Acudo a su despacho en función de la Resolución DEIA-IA-100-2019 del 3 de octubre de 2019, por la cual se aprobó el Estudio de Impacto Ambiental (categoría II) del proyecto **URBANIZACIÓN PASEO DEL NORTE (SEGUNDA ETAPA)**, ubicado en el corregimiento de Ernesto Córdoba Campos, distrito y provincia de Panamá.

Actuando consecuentemente, se presenta esta solicitud de modificación al Estudio de Impacto Ambiental (categoría 2) y a la Resolución Aprobatoria del mismo, ante la Dirección de Evaluación de Impacto Ambiental del Ministerio de Ambiente.

**ESTUDIO DE IMPACTO AMBIENTAL (CATEGORÍA II)  
PROYECTO “URBANIZACIÓN PASEO DEL NORTE (SEGUNDA ETAPA)”  
MODIFICACIÓN**

# COORDENADAS UTM DE LOS POLIGONOS PASEO DEL NORTE II - APROBADOS

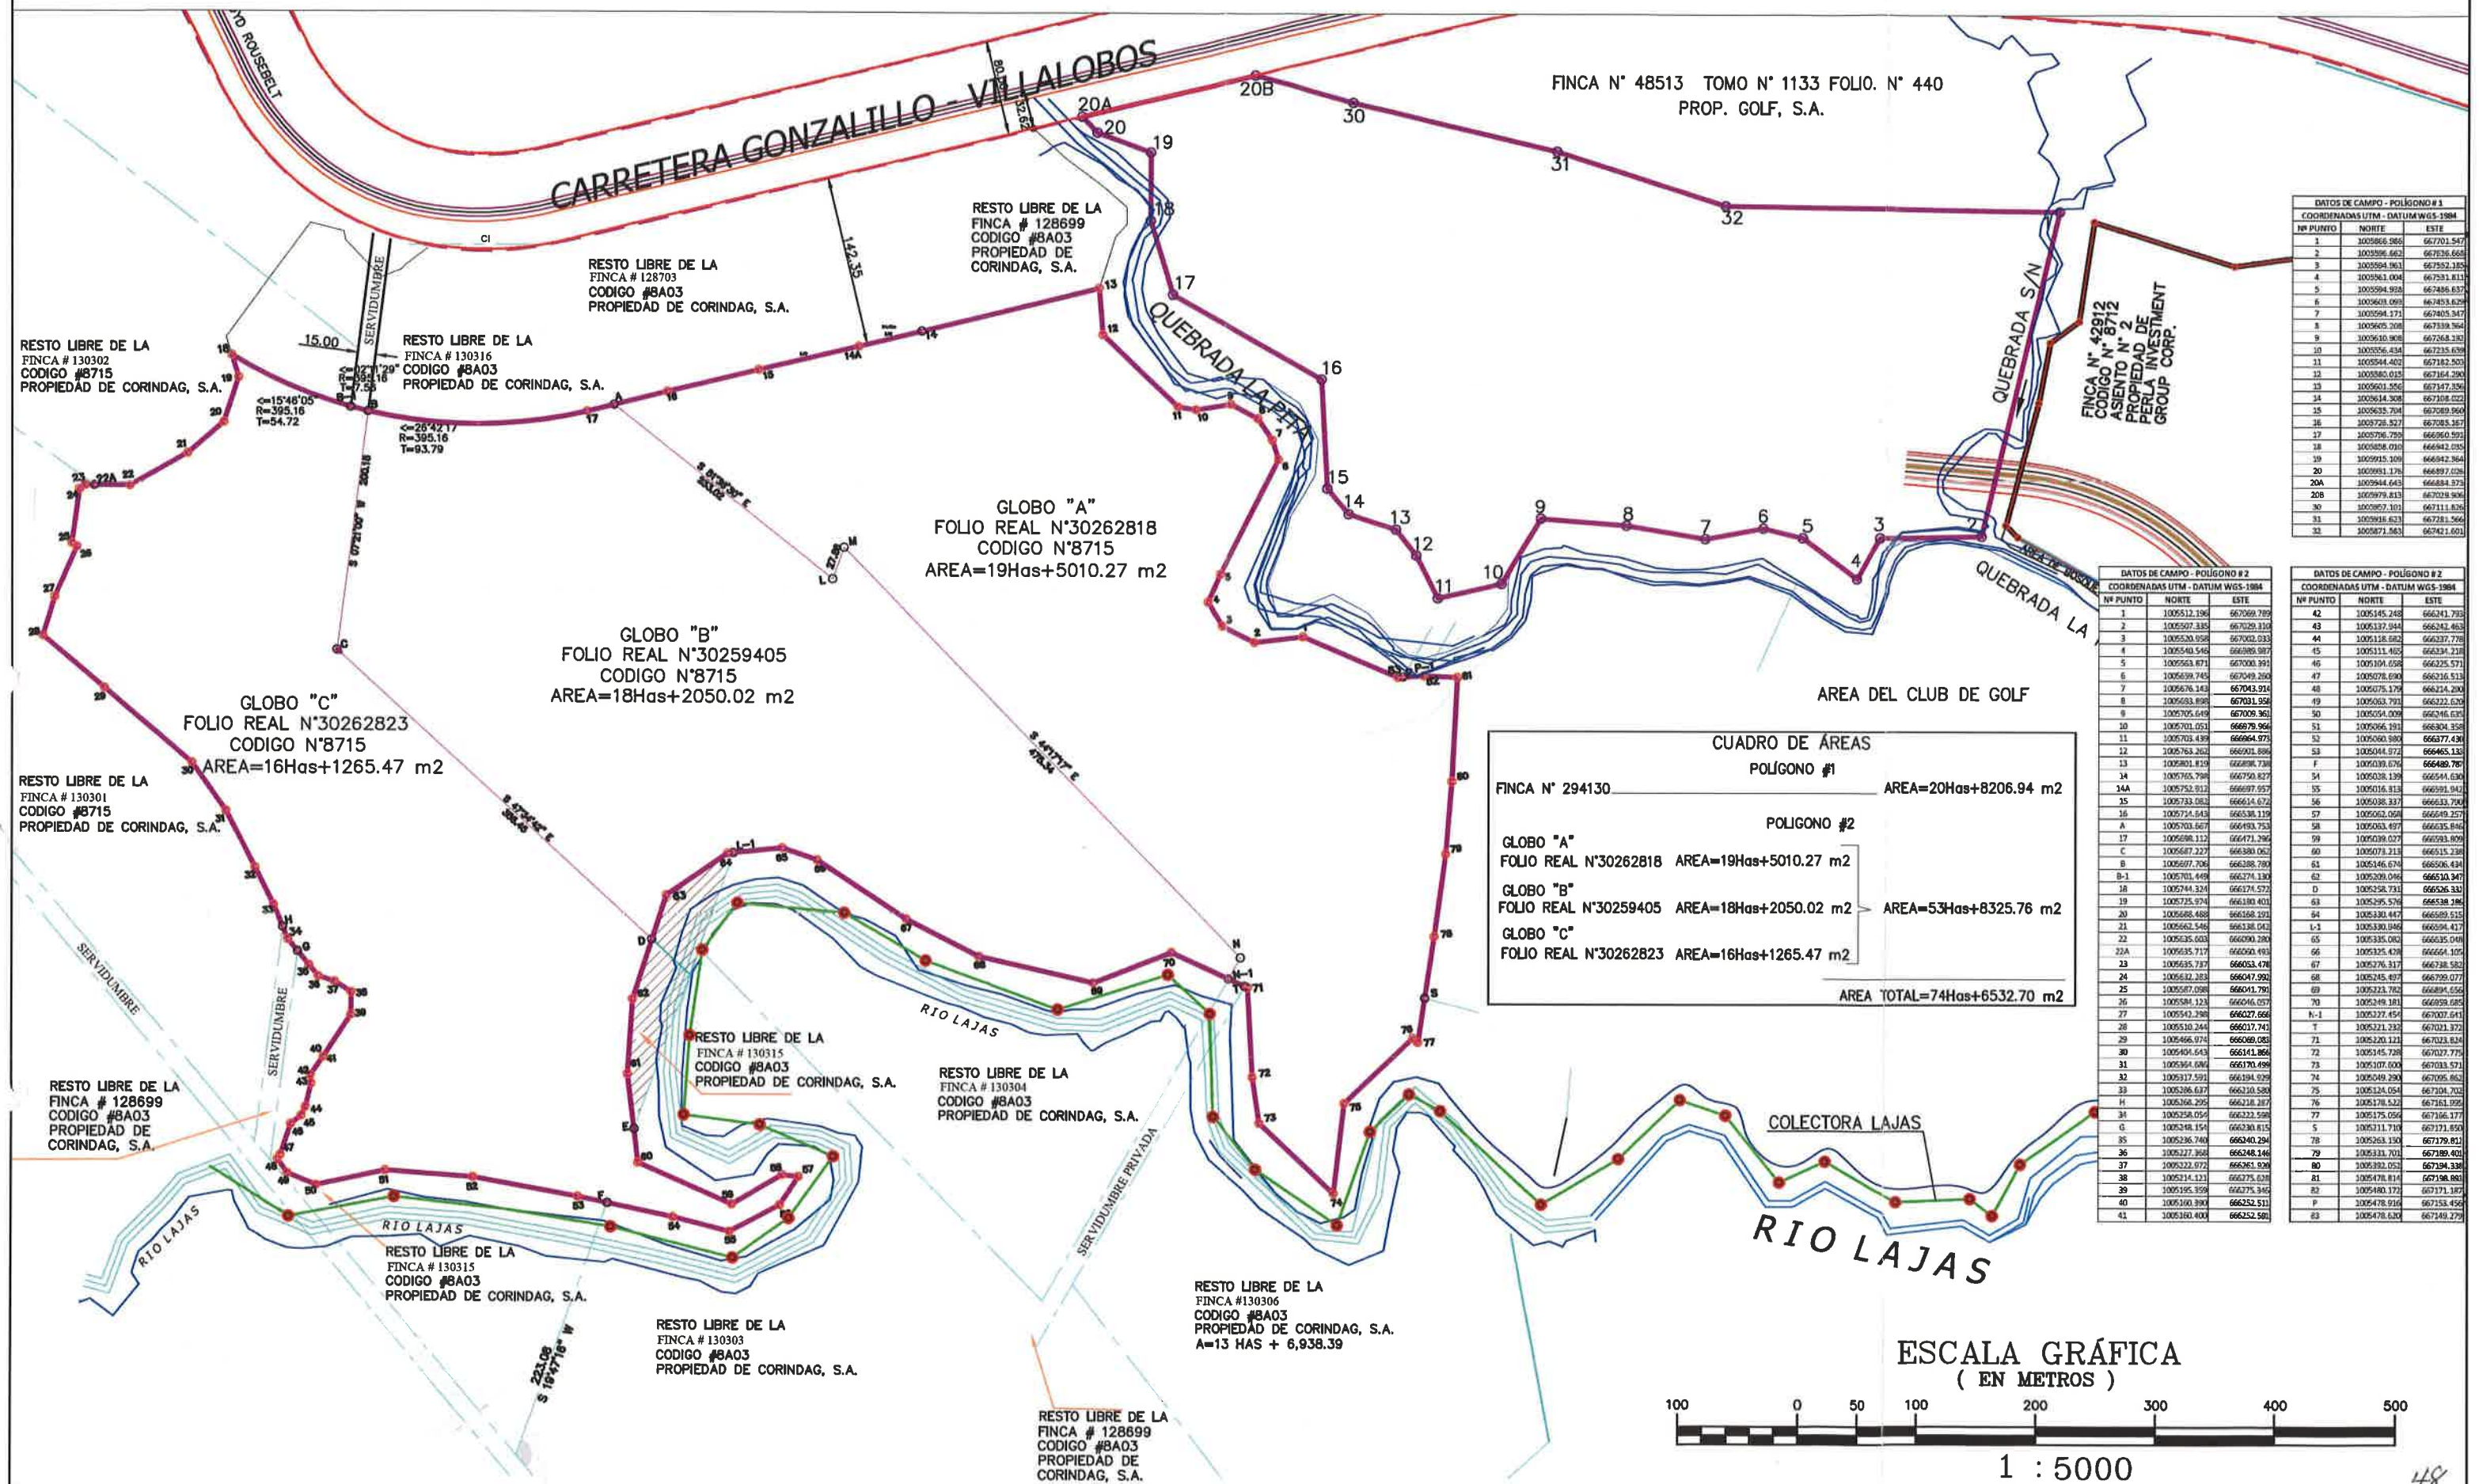
1. Corrección de las coordenadas UTM (Datum WSG-84) del polígono del proyecto (*Ver Información complementaria - Plano polígono del proyecto/Área de influencia directa e indirecta del proyecto.*)
2. Incluir en la Etapa de Construcción y Operación la Actividad: Construcción de Alcantarilla (obra en cauce) en la quebrada sin nombre para eliminar el riesgo de erosión y sedimentación a corto, mediano y largo plazo y proteger permanente a la misma.
